Bericht Nr.: U-1240-2015

**Neubau von 5 Stadtvillen mit Tiefgarage  
in 78647 Trossingen, Areal „Alte Säge“, Flurstücke-Nr. 2457 und 2459  
- Entsorgungsuntersuchung -**

**AS „Schmutterstraße 25 – 27“ (ehemaliges Burgbacher-Areal), Trossingen;**  
 Baugrundgutachten vom 29.10.2014

**AS „Schmutterstraße 25 – 27“ (ehemaliges Sägewerkareal Burgbacher), Trossingen;  
Bewertung der Untersuchungsergebnisse**

Aushub 1. Horizont

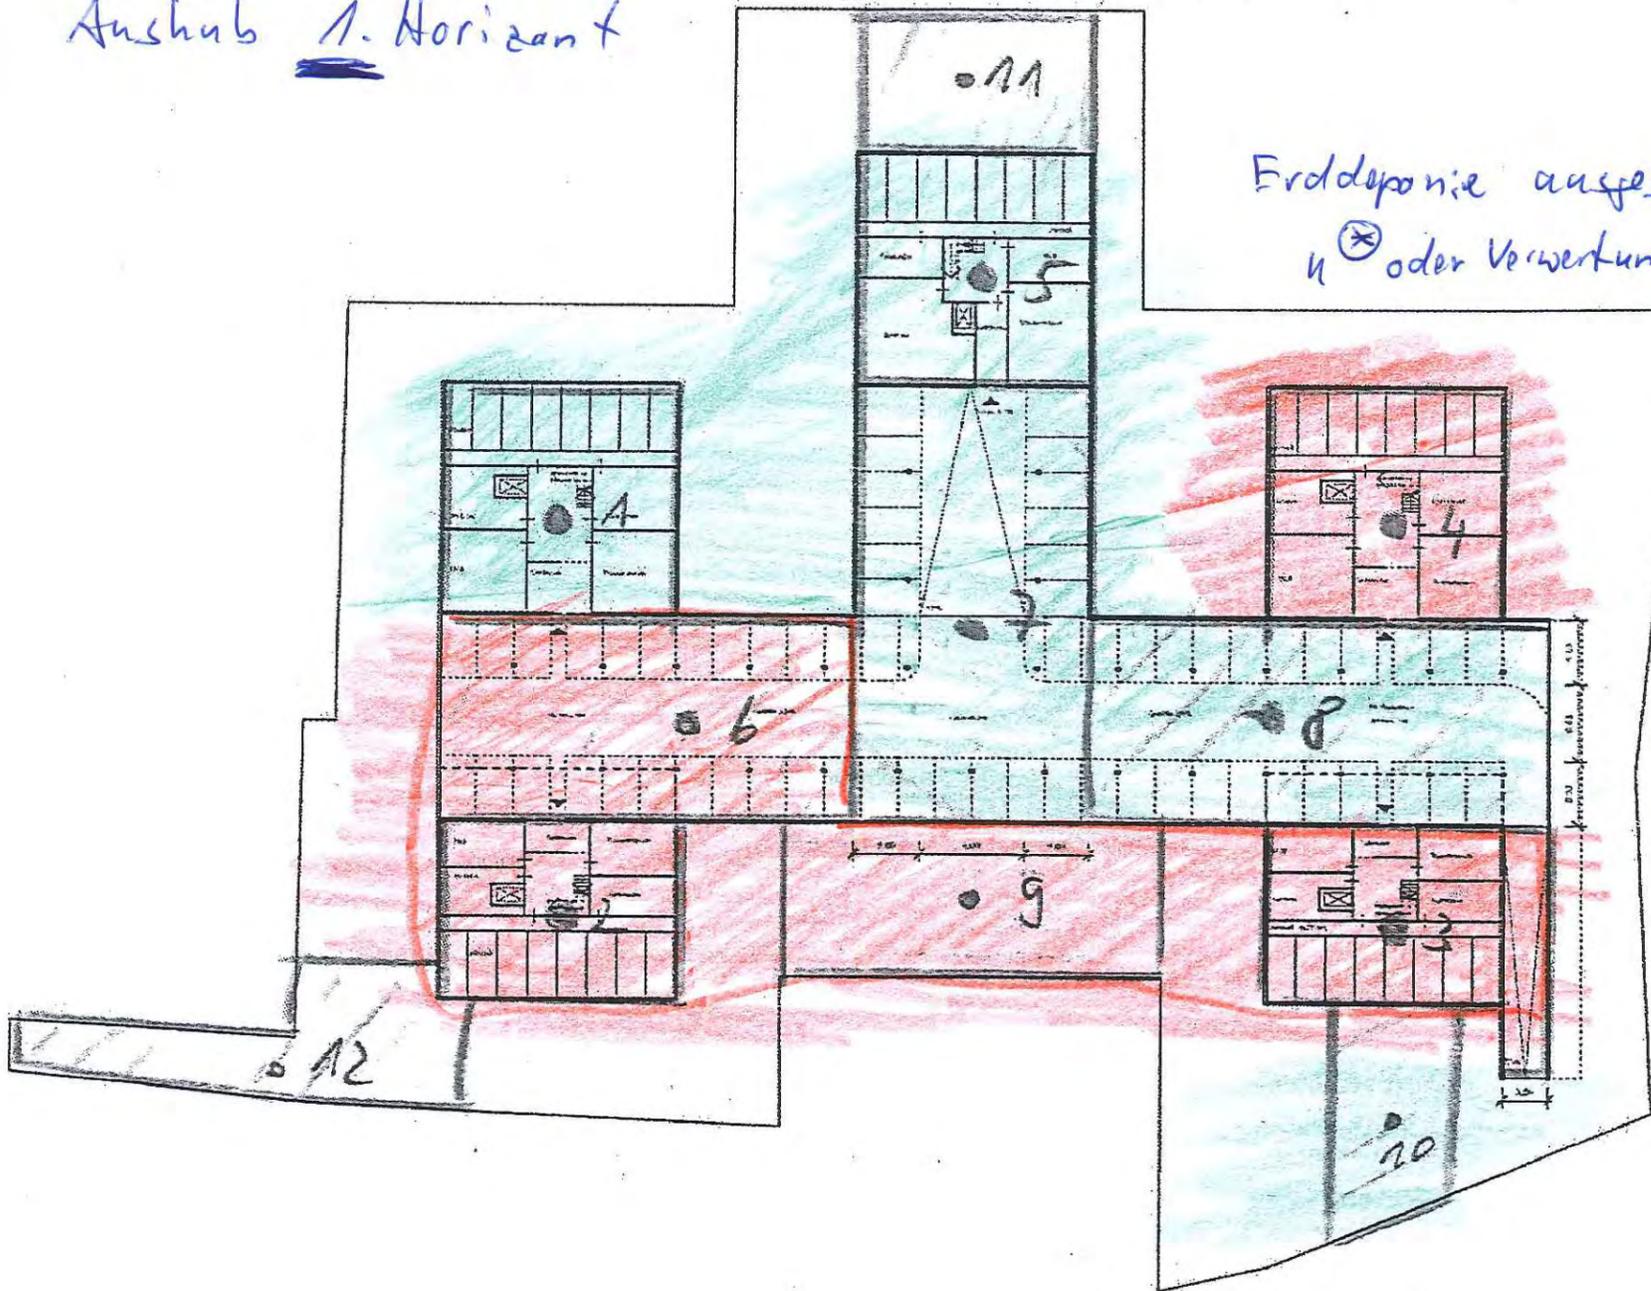
Die Beprobung fand schichtbezogen vom Aushub aus 10 Baggerschürfen statt. Wir haben der besseren Zuordnung wegen die Untersuchungsergebnisse vereinfacht in zwei Lagepläne übertragen. Der 1. Lageplan stellt jeweils den oberen untersuchten Horizont dar; der 2. Lageplan den unteren untersuchten Horizont. Die Horizontmächtigkeit ist wegen des Bezugs zu den angetroffenen Schichten sehr unterschiedlich.

In den Lageplänen sind rot die Bereiche markiert, deren Aushub nicht auf einer Erddeponie beseitigt werden darf und wo uns auch keine zulässige Verwertungsmöglichkeit im Landkreis bekannt ist.

Grün markiert sind die Bereiche, wo der anfallende Aushub auf der Erddeponie „Kleiner Heuberg“ der Stadt Trossingen beseitigt werden könnte. Ausnahme: Es handelt sich um künstliche Auffüllungen mit bodenfremden Beimengungen (z.B. Bauschutt, Straßenaufbruch u.ä.). Die Zustimmung des Deponiebetreibers ist hierfür erforderlich und von Ihnen direkt bei der Stadt Trossingen einzuholen. Aushub aus diesen Bereichen könnte alternativ sowohl auf dem Baugrundstück als auch innerhalb der Gemarkung Trossingen unter versiegelten Flächen auf künftig gewerblich genutzten Flächen inklusive deren Erschließungsstraßen genutzt werden.

Die Beseitigung dieses Aushubs hat mindestens auf einer Deponie der Deponieklasse DK I (z.B. Bauschuttdeponie Aldingen oder als DK II die Hausmülldeponie Talheim) zu erfolgen. Ob dieses Material dort angenommen wird und unter welchen Randbedingungen, bitten wir mit dem Betreiber der beiden genannten Deponien abzustimmen. Ansprechpartner bei der Abfallwirtschaft im Landkreis Tuttlingen ist Herr Blocher (Tel.: 07461 / 926 3430).

Die Aushubarbeiten sind von einem Gutachter zu begleiten, um die der Beprobung und unserer Bewertung zugrunde liegende Horizontierung beim Aushub zu berücksichtigen. Der Gutachter hat beim Aushub der künstlichen Auffüllungen aus den grün markierten Bereichen für eine Trennung zwischen Aushub ohne bodenfremde Beimengungen (Beseitigung auf Erddeponie möglich) und Aushub mit bodenfremden Beimengungen (Beseitigung auf Erddeponie nicht möglich, aber evtl. Verwertung im Bereich künftiger gewerblicher Bauflächen) zu sorgen.
